**Avis de la mission régionale d'autorité environnementale
Projet de parc photovoltaïque aux lieux-dits « *Clayrac Ouest* »
et « *Saintonge* » à La Ville Dieu du Temple (82)**

N°Saisine : 2022-011360

Avis émis le 16 février 2023

Figure 2: Plan de masse du projet (extrait de l'étude d'impact)

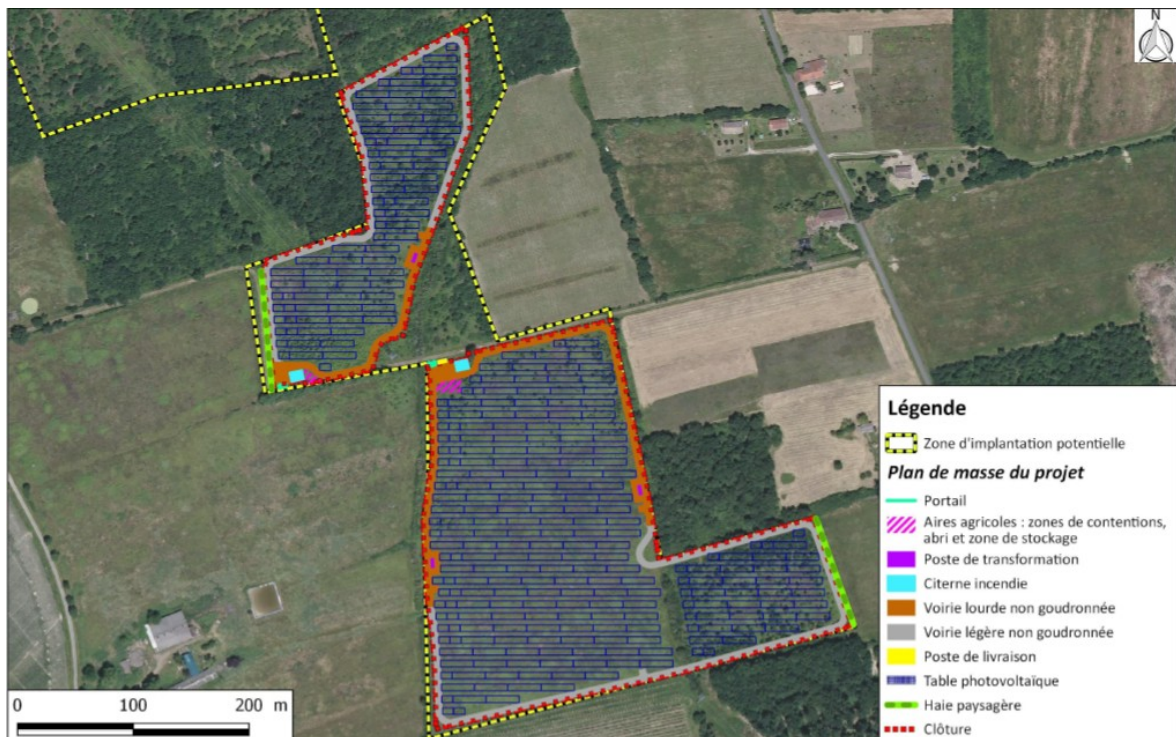
Quatre photomontages sont proposés avant et après implantation de la centrale photovoltaïque. Une carte permettant de localiser les covisibilités quand il n'y a pas de couvert végétal est proposée (carte ci-dessous). Cependant aucun photomontage n'est proposé après application des mesures. De plus des haies sont proposées au niveau de deux zones non couvertes par de la végétation, mais pas sur toutes (notamment une à l'est, cf. figure 2).

La MRAe recommande de mettre en place des mesures de réduction sur la partie est où des covisibilités restent présentes.

Figure 3 : Impact brut du projet sur les zones humides (extrait de l'étude d'impact)

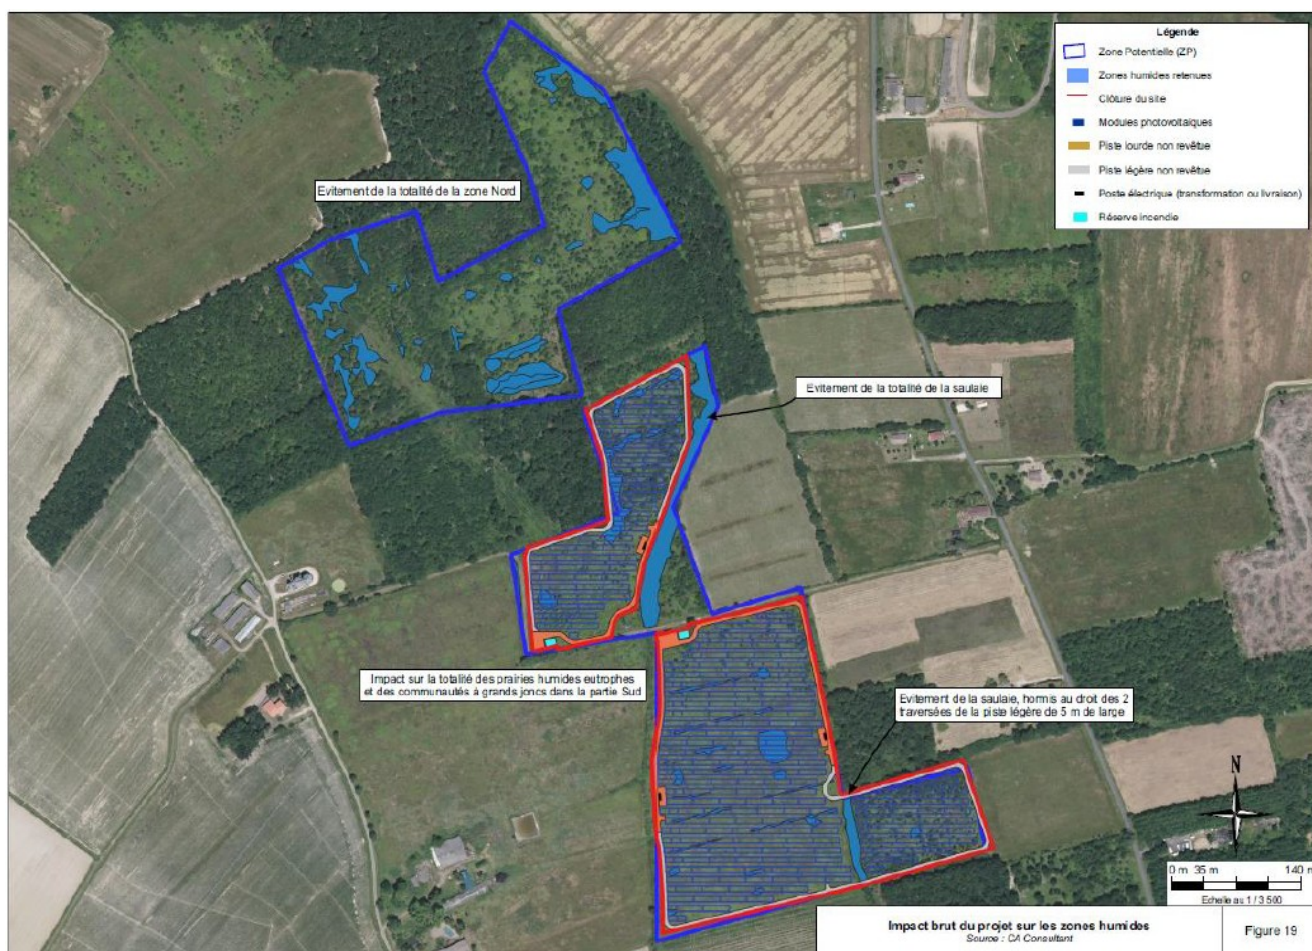
Une surface de 5 739 m² de zones humides sera impactée au droit des pistes (impact définitif) et des modules photovoltaïques (impact temporaire d'après le dossier). Une carte peu précise croise les éléments du projet (pistes, poste de livraison et de transformation, citernes, etc.) et les zones humides. La MRAe relève que, compte tenu du manque de précision de l'état initial des zones humides, l'évaluation des impacts directs et indirects doit être revue notamment au niveau des surfaces qui vont être artificialisées (environ 11 000 m²).

L'impact brut décrit comme temporaire, dû à la destruction des zones humides au niveau des modules photovoltaïques et des espaces inter-rangées en phase travaux, doit être nuancé. En effet, l'effet d'ombrage, la réduction de l'exposition aux précipitations et la modification de la thermie modifieront le faciès de la végétation et vont avoir des impacts permanents. Le dossier fait référence à une étude de l'Inrae qui nuance les effets négatifs des centrales photovoltaïques au sol sur la croissance végétale, cependant la source n'est pas citée et une démon-

tration plus probante serait attendue notamment en lien avec le choix d'une hauteur minimale de 1,20 mètres de haut pour les panneaux et un espace de 4,5 mètres entre les rangées. En fonction des conclusions de cette analyse, l'impact direct brut potentiel pourrait être qualifié de fort.

La MRAe recommande de renforcer la séquence ERC et en particulier l'évitement des zones humides. Les impacts directs et indirects devront être requalifiés. Le cas échéant si une mesure de compensation doit être mise en place, de nombreuses précisions seront à apporter : critères d'équivalence écologique, de plus-value écologique, de pérennité, de proximité temporelle et d'additionnalité financière.

Figure 6: Enjeux paysagers du projet photovoltaïque (extrait de l'étude d'impact)

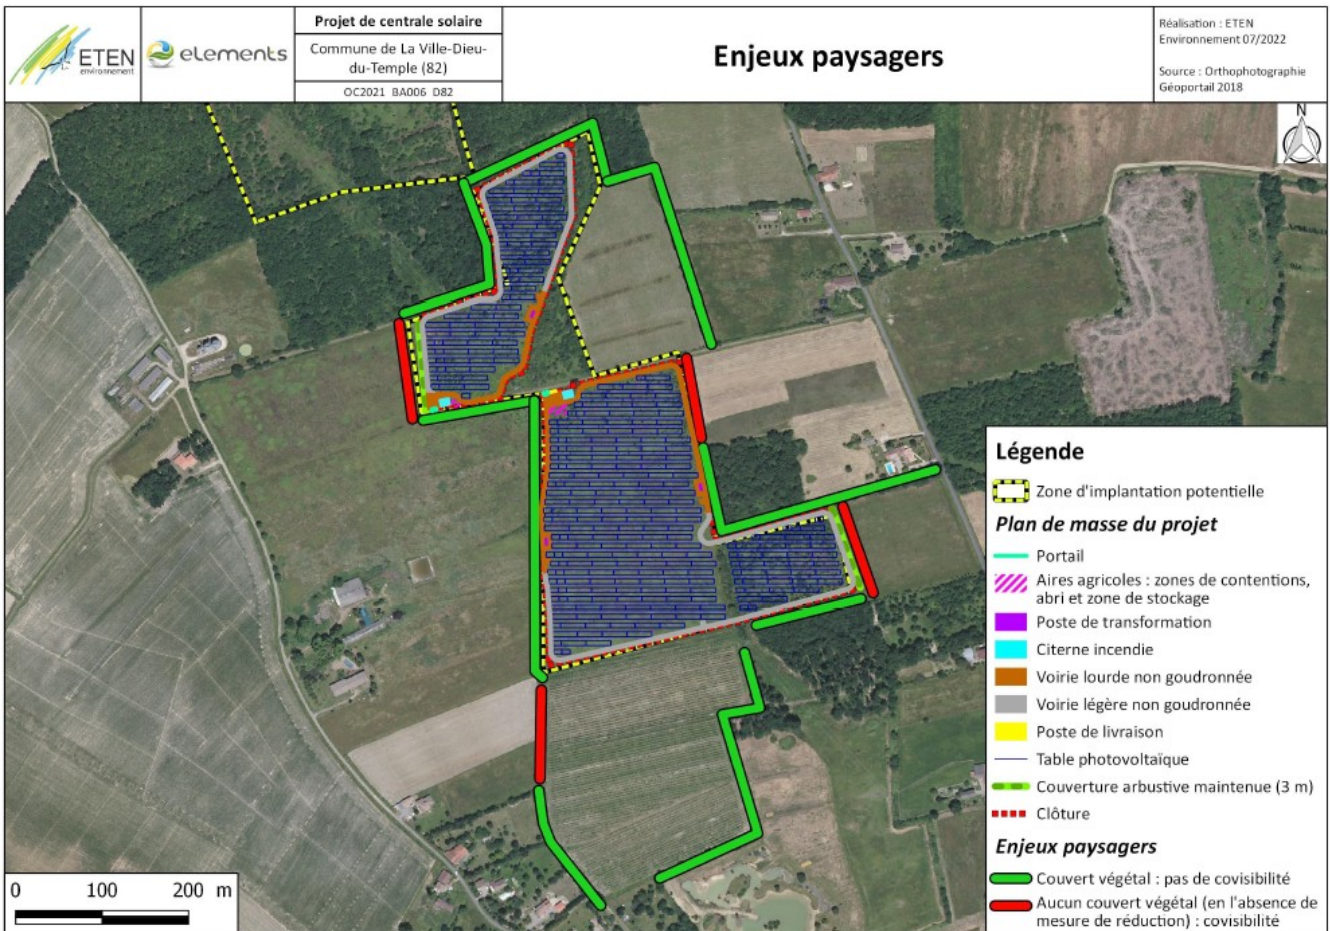
La zone d'étude est située en contexte agricole composé de prairies et de parcelles de grandes cultures. Le relief est plat, cependant les nombreuses haies et boisements situés autour du site permettent de limiter les covisibilités notamment au nord et au sud. Plusieurs points de vue sont exposés dans l'étude d'impact, et des covisibilités existantes notamment depuis l'impasse de la Fatigue à l'ouest et la route de Labastide du Temple à l'est. L'impact est jugé faible. Cependant l'analyse ne met pas en avant les visibilités possibles depuis les habitations à proximité du site. Les habitations ne sont pas recensées ni cartographiées et sont pourtant situées à moins de 100 mètres pour certaines de la zone d'implantation. L'impact paysager pourrait être rehaussé.

La MRAe recommande de compléter l'analyse paysagère notamment vis-à-vis des habitations situées à proximité. Des photomontages doivent être apportés avant et après les mesures de réduction afin d'apprécier l'intégration du projet dans le paysage.
